SS 189 e SS 121

ITINERARIO PALERMO - AGRIGENTO

Lavori di ammodernamento del tratto Palermo - Lercara Friddi, lotto funzionale dal km 14,4 (km 0,0 del lotto 2) compreso il tratto di raccordo della rotatoria Bolognetta, al km 48,0 (km 33,6 del lotto 2 - svincolo Manganaro incluso), compresi i raccordi con le attuali S.S. n. 189 e S.S. n. 121

Report riepilogativo delle Modifiche Tecniche inserite in PV1

PROGETTO ESECUTIVO (OS99)**MODIFICA TECNICA (OS99)**

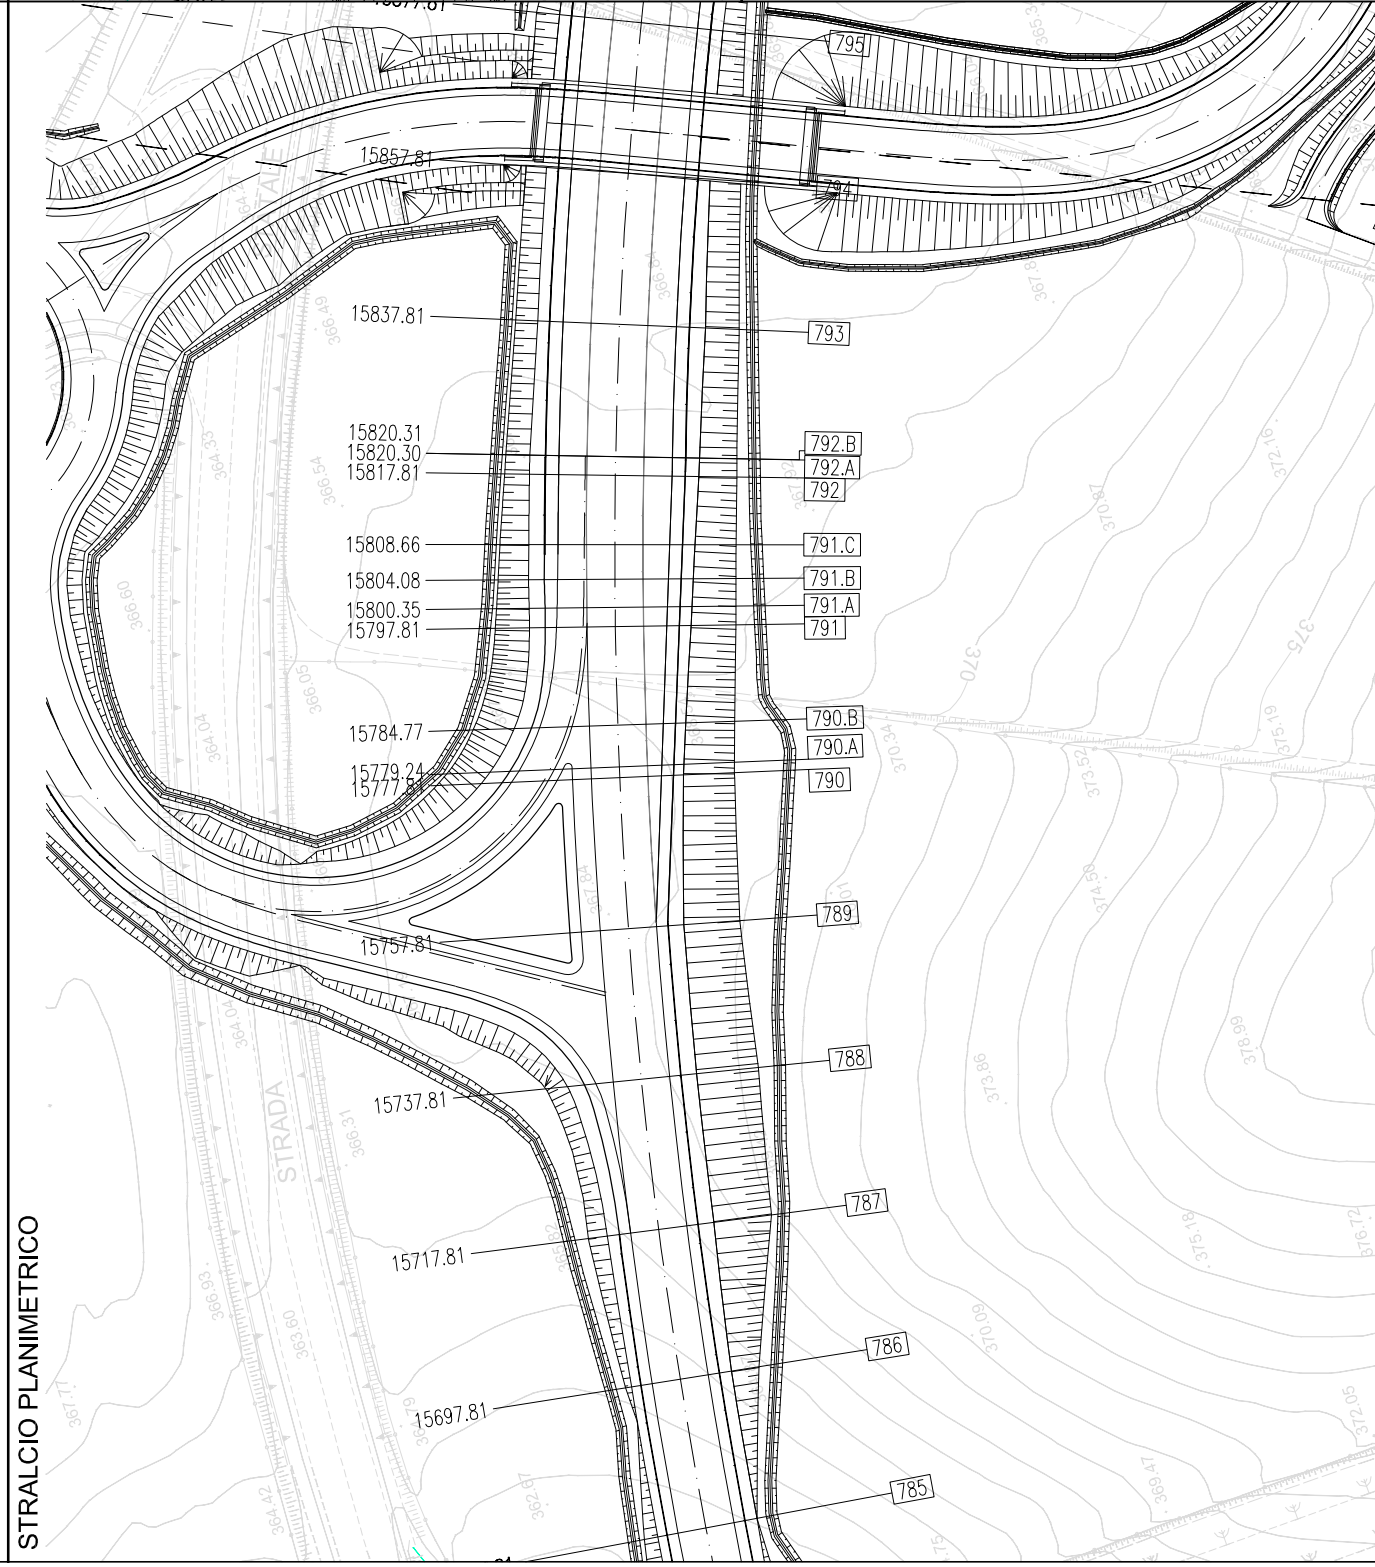
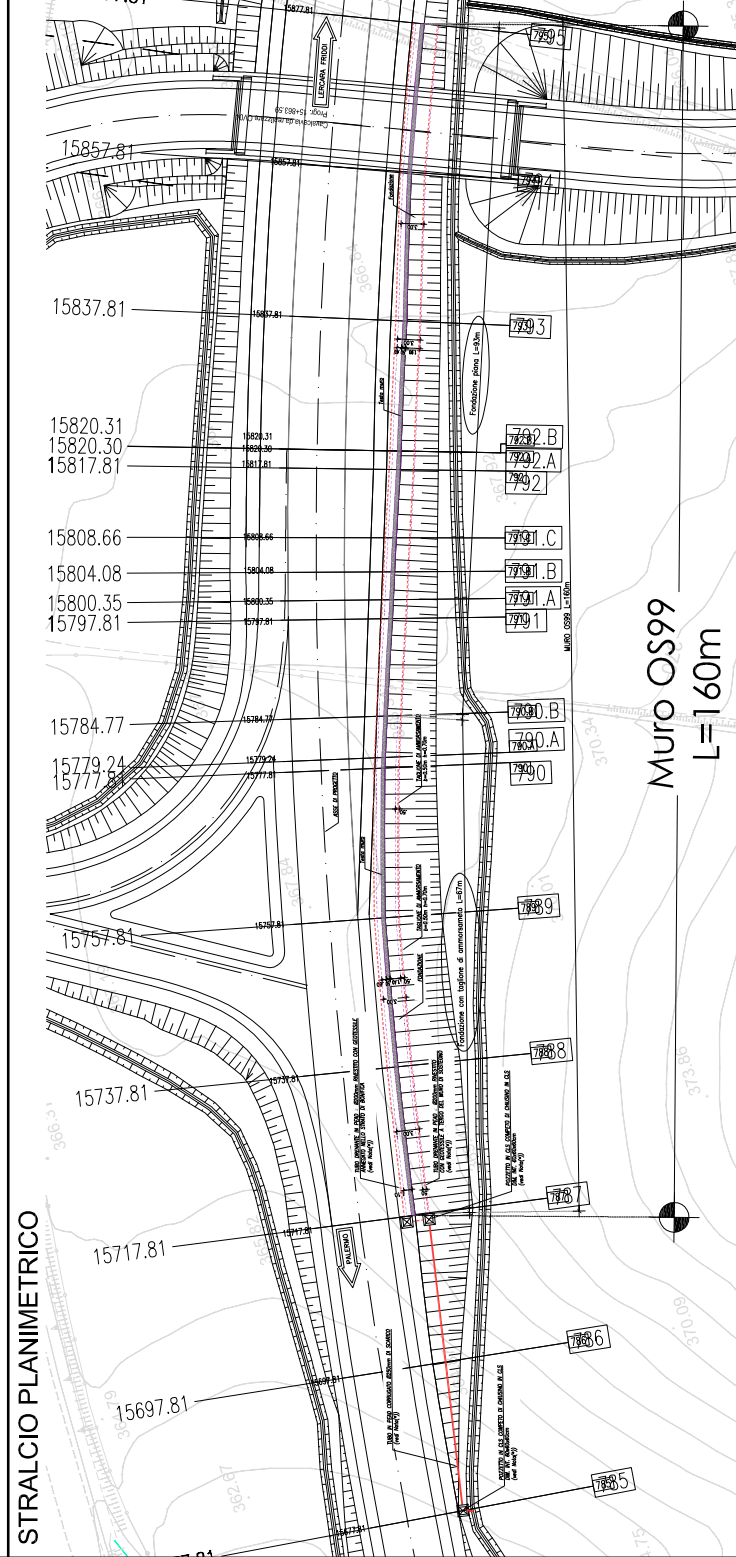
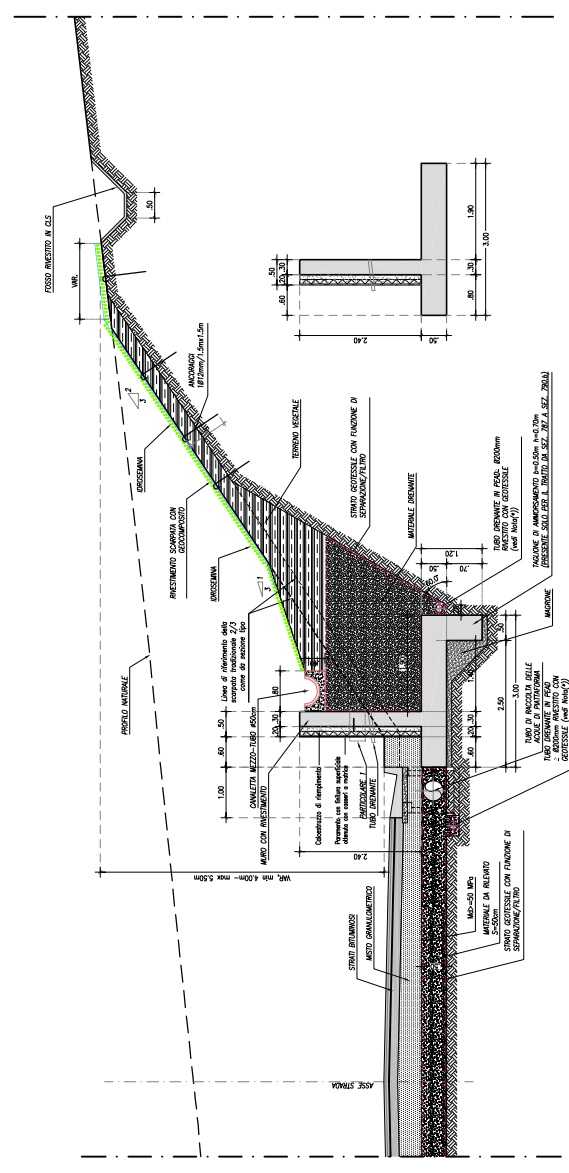
La modifica tecnica n. 111, che ha per oggetto lo svincolo di Villafrati Sud (SV06), il tratto di asse principale AP13, l'opera di sostegno OS99 ed il tombino TP34bis, è stata emessa in ottemperanza alle disposizioni del Direttore dei Lavori in merito ad alcune criticità riscontrate durante la fase di scavo per la realizzazione del cassonetto dell'asse principale, nel tratto in cui quest'ultimo risulta in variante rispetto all'attuale S.S.121 (tratto in trincea da sez.785 a sez. 796), quali:

cedimento delle scarpate di scavo e presenza di acqua a fondo scavo.

- realizzazione di un muro di contropesa lato monte (ciglio dx), tra le progressive 15+717.81 e 15+877.81 (OS99), con relativo drenaggio a tergo;
- messa in opera di un geocomposito sulle scarpate naturali, fissato al terreno naturale mediante picchetti;
- realizzazione di uno strato di bonifica al di sotto del piano di posa della sovrastrutturale stradale ed inserimento, ove necessario, di un tappetino drenante al di sotto della bonifica stessa;
- realizzazione di una trincea drenante sotto al fosso di guardia posto a monte del nuovo muro in c.a., nonché al di sotto del fosso di guardia posto a monte della viabilità secondaria 35.
- realizzazione di un nuovo tombino (TP34bis) per eliminare i fenomeni di stagnazione dell'acqua nell'area del nuovo rilevato di progetto (tratto da sez.775 a sez. 785).

PROGETTO ESECUTIVO (OS08)

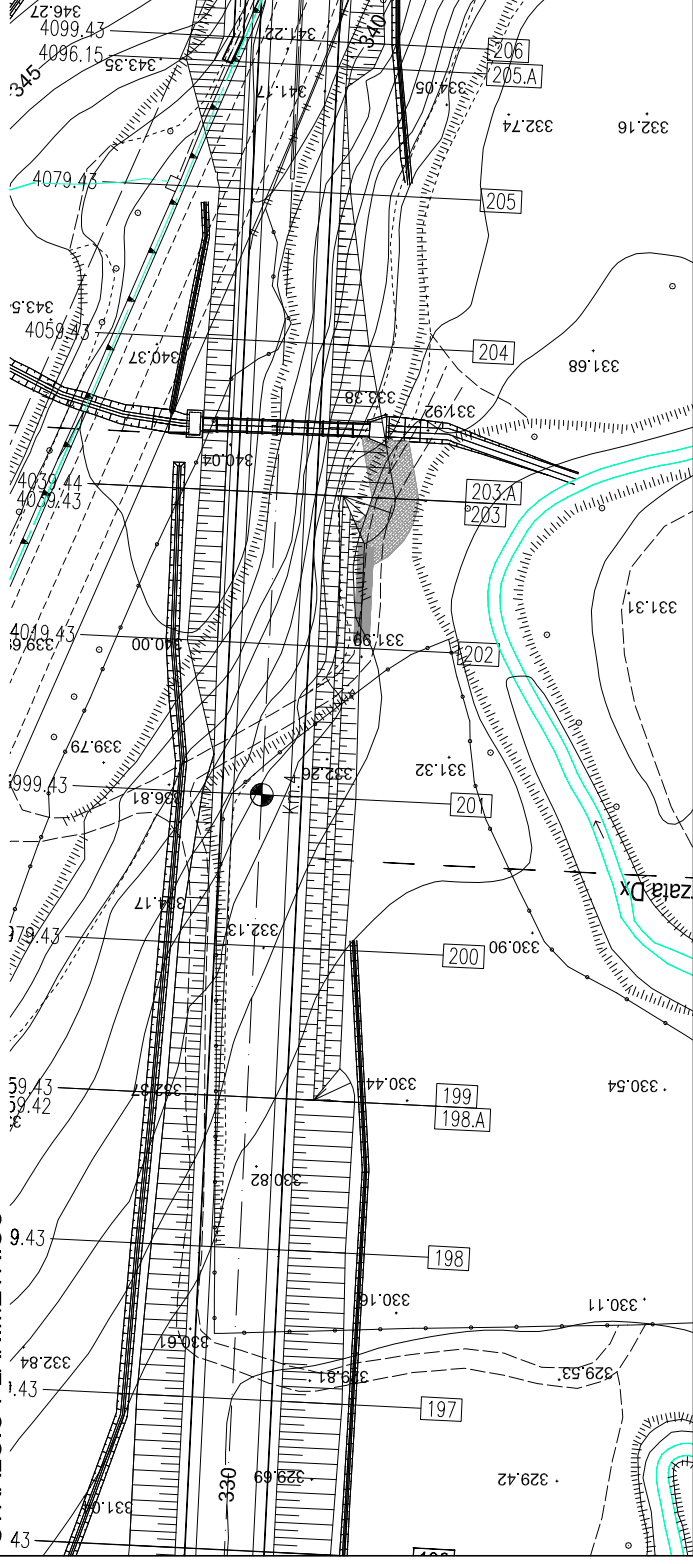
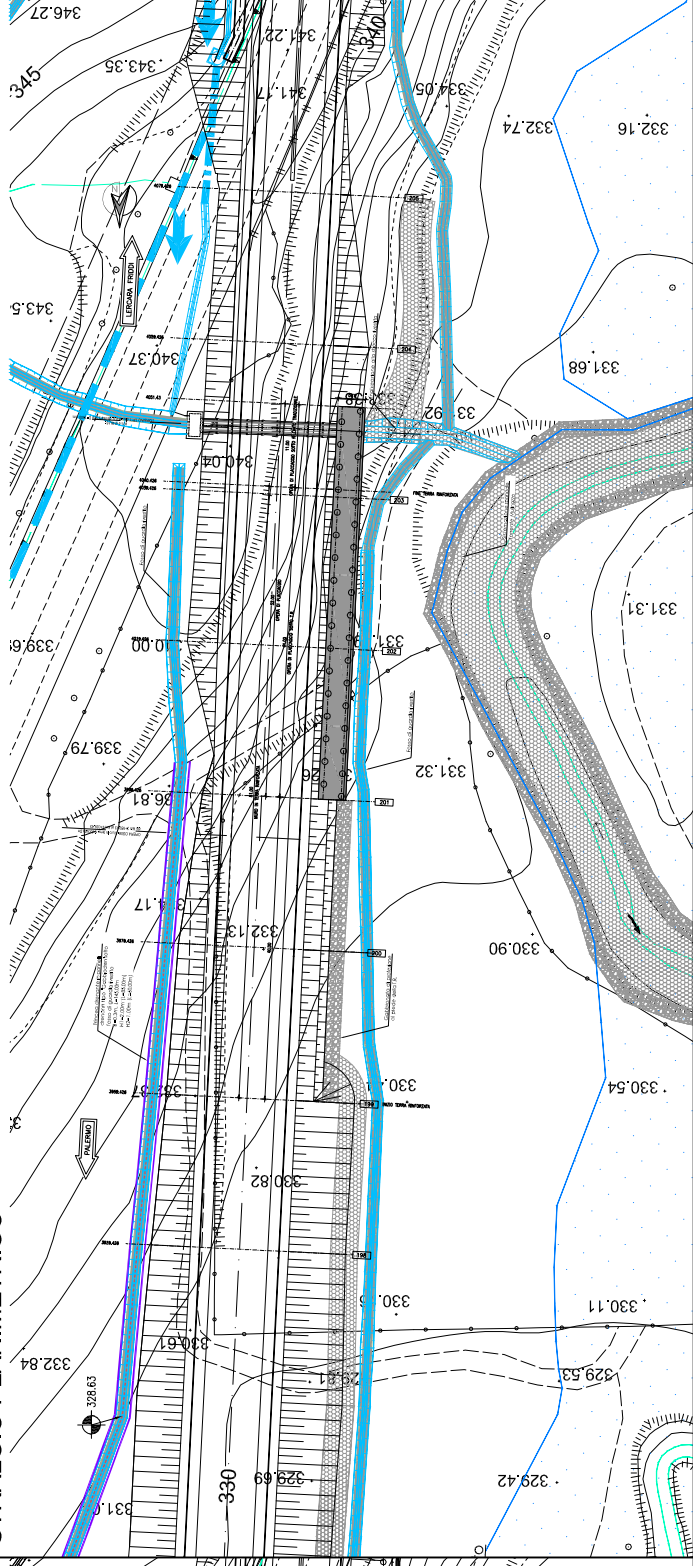
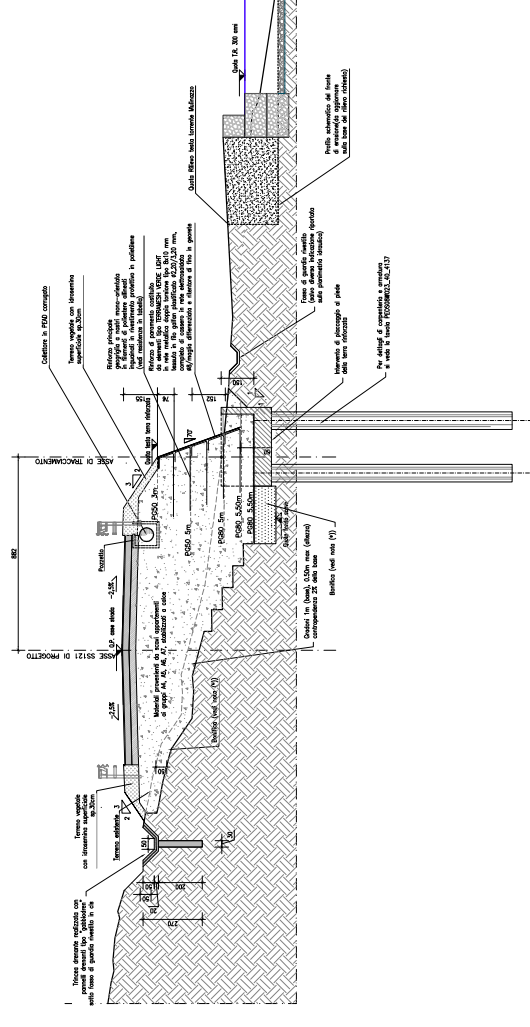
OGGETTO: La modifica tecnica n. 132, relativa alle WBS: OS08, AP04, SI19, viene emessa per introdurre degli interventi, ritenuti dal progettista necessari a seguito di un approfondimento del livello di indagine, tramite sopralluoghi e sondaggi nella zona interessata. A valle di tali indagini, si è potuto constatare, infatti, come nelle zone in cui è prevista la realizzazione delle opere in oggetto e nell'intorno delle stesse, sia riscontrabile un evidente mutamento dello stato dei luoghi, rispetto all'originario scenario investigato durante la fase di redazione del PEA e sulla base del quale sono state progettate le opere oggetto di revisione.

In particolare per tutto il tratto in esame, verrà realizzato un approfondimento della bonifica al piede del nuovo rilevato. Nel tratto di maggiore vicinanza dell'ansa del Torrente Mulinazzo si prevede l'inserimento di un'opera antiferrosione ed antiscalzamento, posta al piede del rilevato e costituita da una soletta in c.a. su pali, avente funzione di presidio del rilevato stesso nei confronti dei fenomeni erosivi, e nel rimanente tratto si prevede l'inserimento di gabbionate e/o materassi tipo reno al piede del rilevato, aventi funzione di protezione da eventuali futuri fenomeni di esondazione.

PROGETTO ESECUTIVO (OS105)

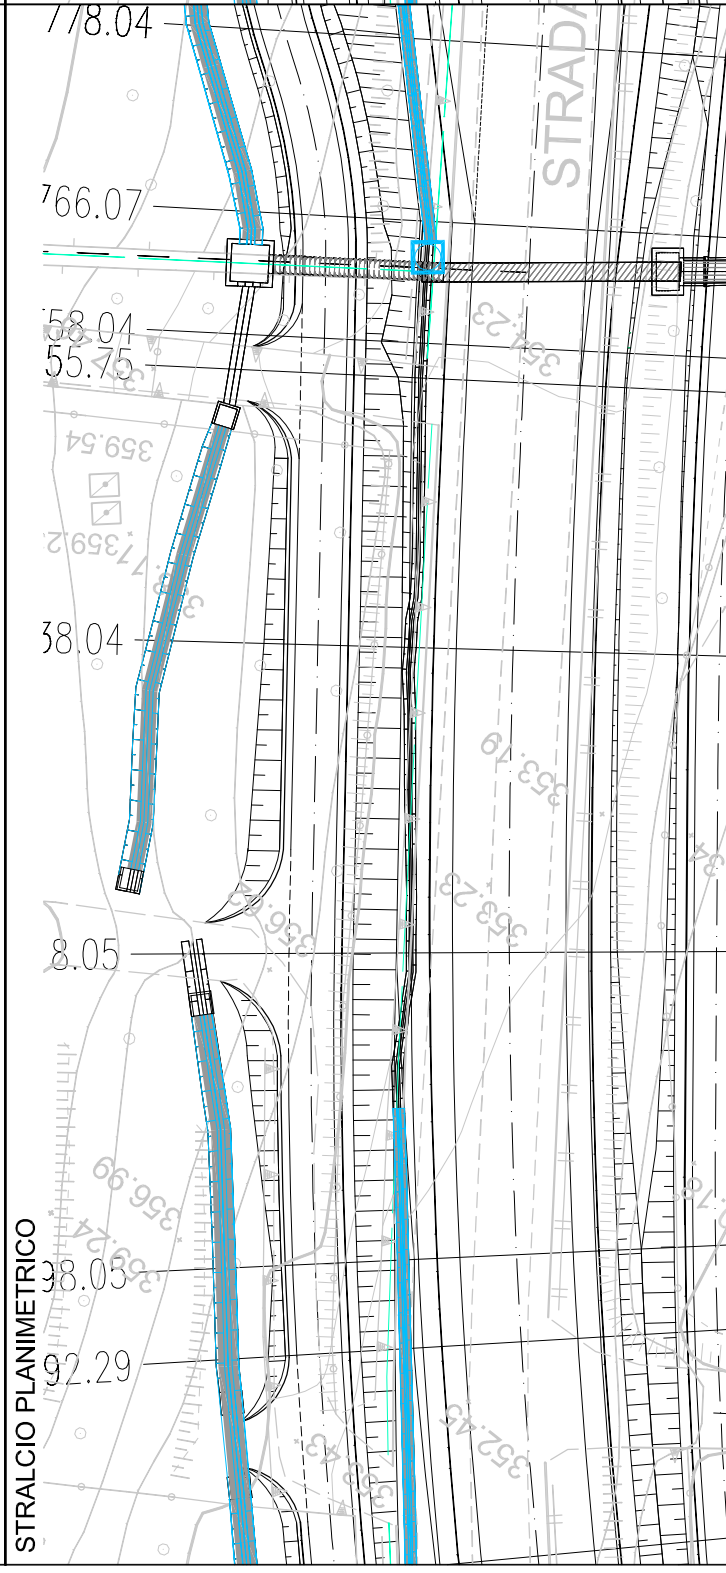
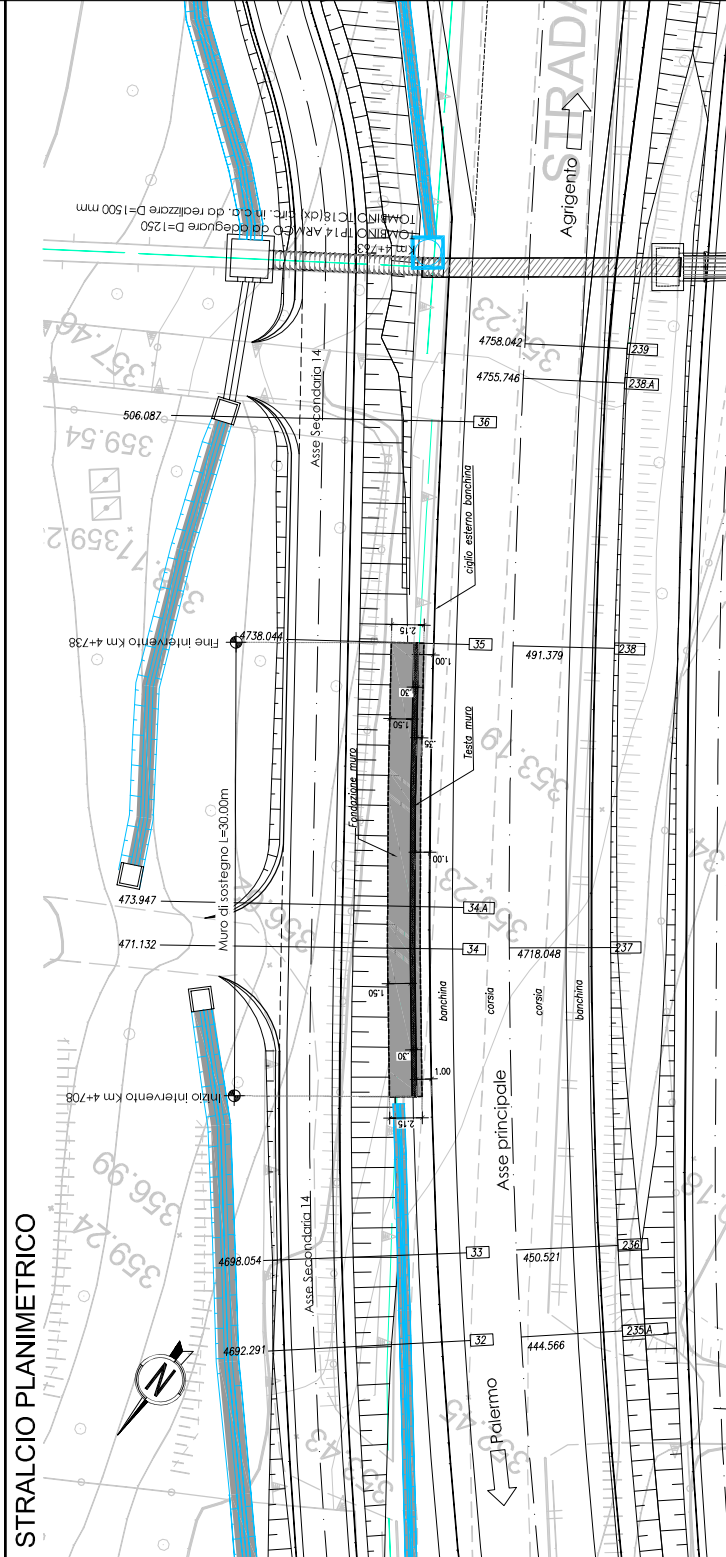
OGGETTO: La modifica tecnica n. 134 propone delle piccole variazioni altimetriche alla livelletta della viabilità secondaria 14, rispetto alla configurazione di Progetto Esecutivo, allo scopo di risolvere aspetti puntuali di collegamento tra la stessa viabilità ed alcuni accessi a proprietà private. Per un tratto limitato, in cui lo scostamento altimetrico tra la nuova livelletta e quella di PE è risultato più consistente, è stato previsto un muretto di sottoscarpa per contenere il piede della scarpata della viabilità secondaria, diversamente interferente con la piattaforma dell'asse principale. Il muretto in c.a. in argomento, codificato con la sigla "OS105", ha un'altezza di 1.40 m ed un'estensione di 30 m.
